Villacoublay, le **08 DEC. 2022**  
N° **3596/ARM/DSAÉ/DIRCAM/NP**

**OBJET** : construction et exploitation d'un parc éolien dans le département de l'Aube (10).

Par courriel de référence g), vous sollicitez l'autorisation du ministère des armées dans le cadre de la procédure « autorisation environnementale unique » pour la construction et l'exploitation d'un parc éolien comprenant 09 aérogénérateurs d'une hauteur hors tout, pale haute à la verticale, de 190 mètres sur le territoire des communes de Semoine et de Villiers-Herbisse (10).

Impacts du projet sur le couloir de protection de 900 mètres de part et d'un itinéraire très basse altitude à vue permettant de rejoindre le point W du camp de Mailly.

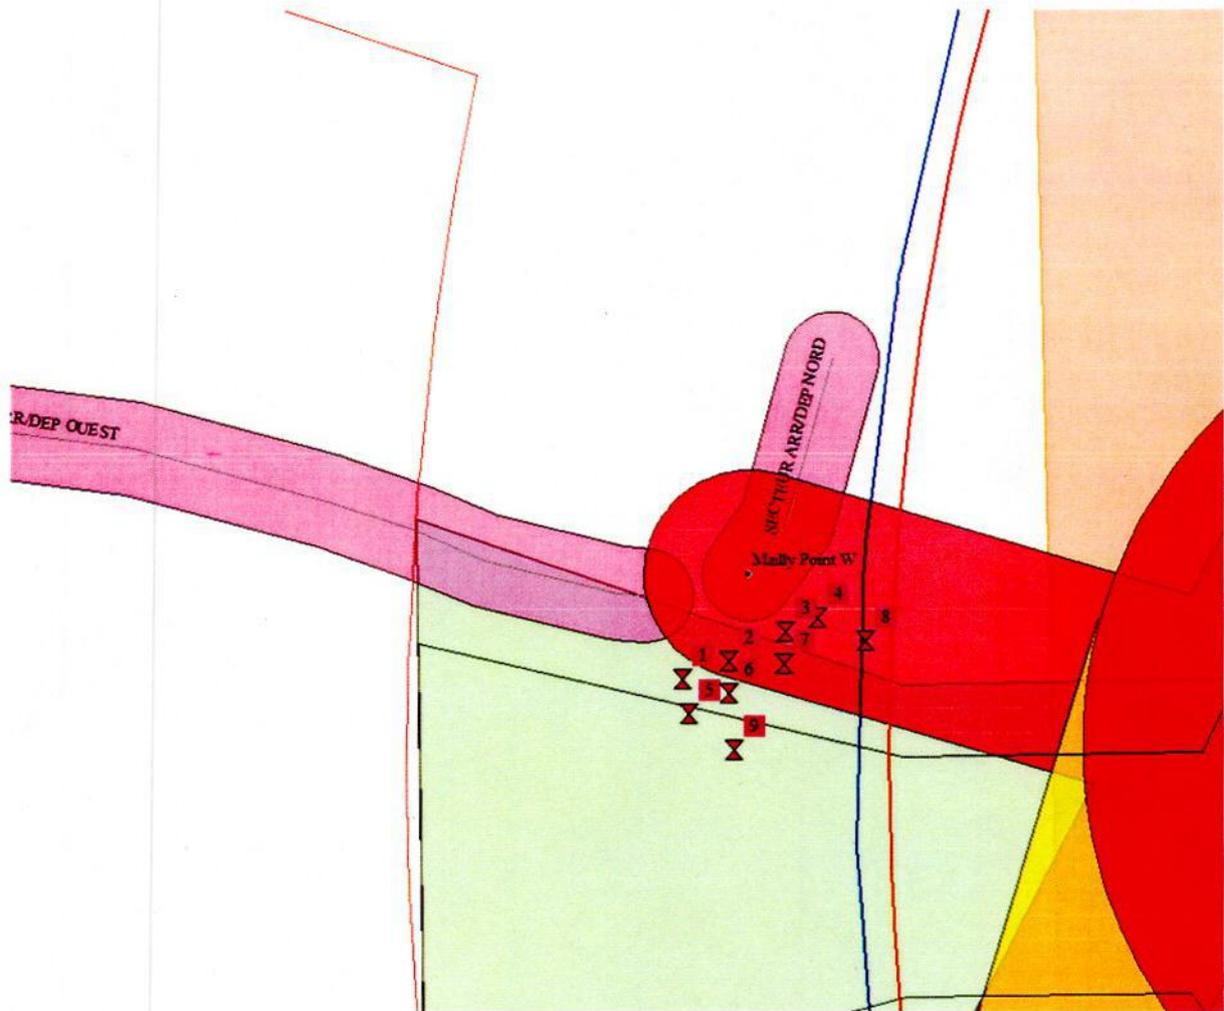
Du point de vue des contraintes aéronautiques, les éoliennes E3, E4 et E8 se situent dans le couloir de protection de part et d'autre d'un itinéraire très basse altitude à vue permettant aux aéronefs du ministère des armées de voler de jour entre 164 pieds (50 mètres) et 328 pieds (100 mètres) au-dessus du sol (Cf. annexe II et III) et de rejoindre le point W du camp de Mailly. Afin de ne pas dégrader la capacité des armées à réaliser ce type d'entraînement et afin de préserver la sécurité des aéronefs y évoluant, l'implantation de nouveaux aérogénérateurs est incompatible dans ce couloir. Des projets déjà accordés ont réduit considérablement l'espace de travail de nos équipages, aller au-delà remettrait en cause la capacité opérationnelle de nos unités d'hélicoptères.

Par conséquent, j'ai l'honneur de vous informer qu'au titre de l'article R. 244-1 du code de l'aviation civile, je ne donne mon autorisation que pour la réalisation des éoliennes E1, E2, E5, E6, E7 et E9 sous réserve que chaque éolienne soit équipée de balisages diurne et nocturne, en application de l'arrêté de référence e), conformément aux spécifications de l'arrêté de référence f).
